DODATEK Č.2 KE SMLOUVĚ O DÍLO

NÁVRH ZMĚNY

Číslo: 02/2021

CL 062 016 Svor, rekonstrukce vodovodu čp. 57 po čp. 48

IO 01 VODOVOD

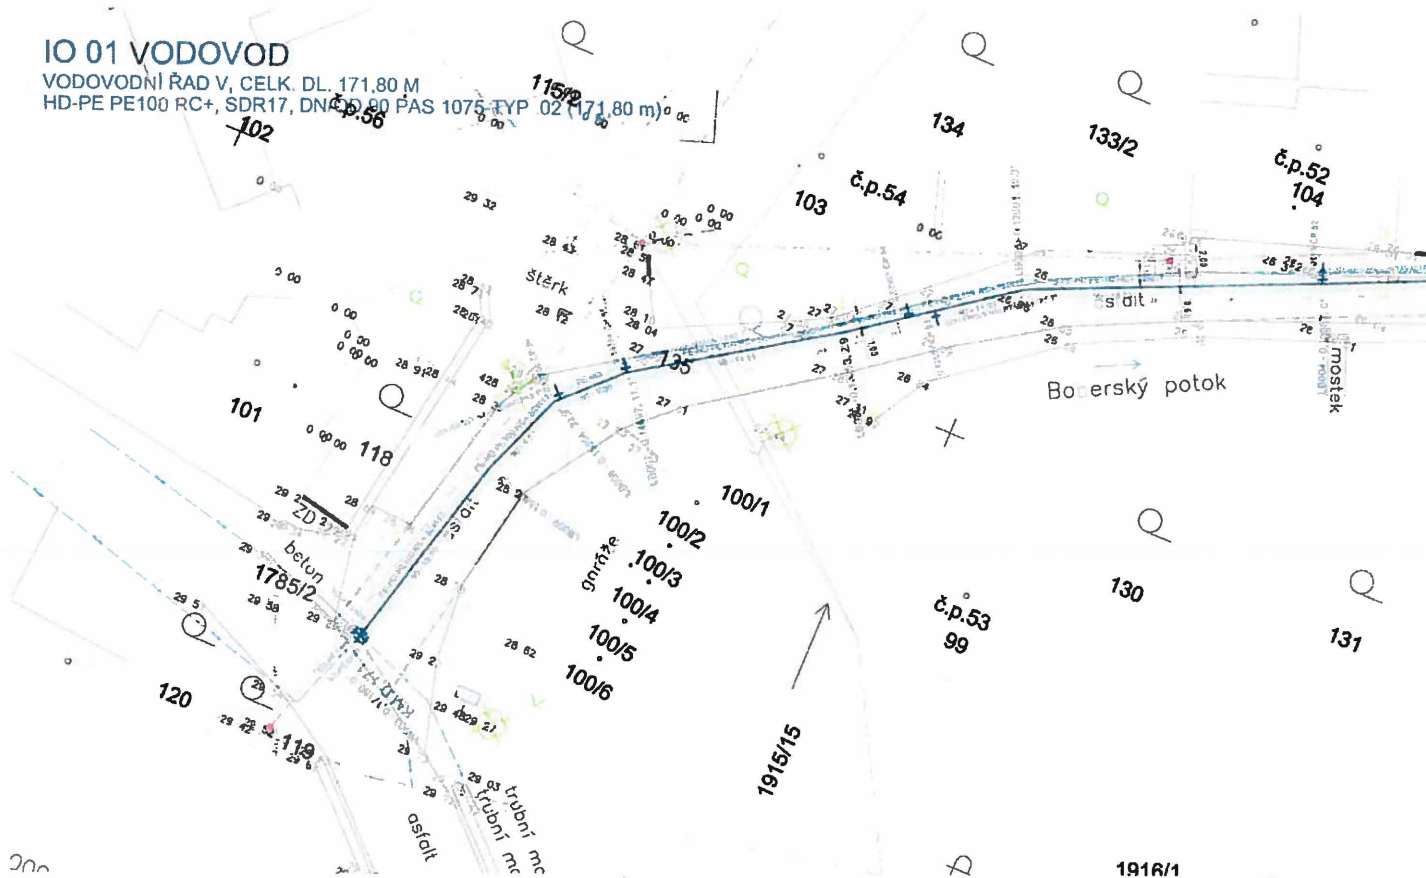
- V průběhu stavby byl prověřen skutečný stav nábrežní zdi vodoteče. Vzhledem k hrozbě poškození nábrežní zdi vodoteče a za účelem zajištění obslužnosti části lokality v úseku pokládky vodovodu je nutné provést část úseku vodovodu bezvýkopovou technologií řízeným protlakem.
- V důsledku změny technologie pokládky vodovodu je nutné ponížít výměru realizovaných asfaltových povrchů pouze na rozsah startovacích a koncových jam pro bezvýkopovou technologii.

ZMĚNA TECHNOLOGIE POKLÁDKY
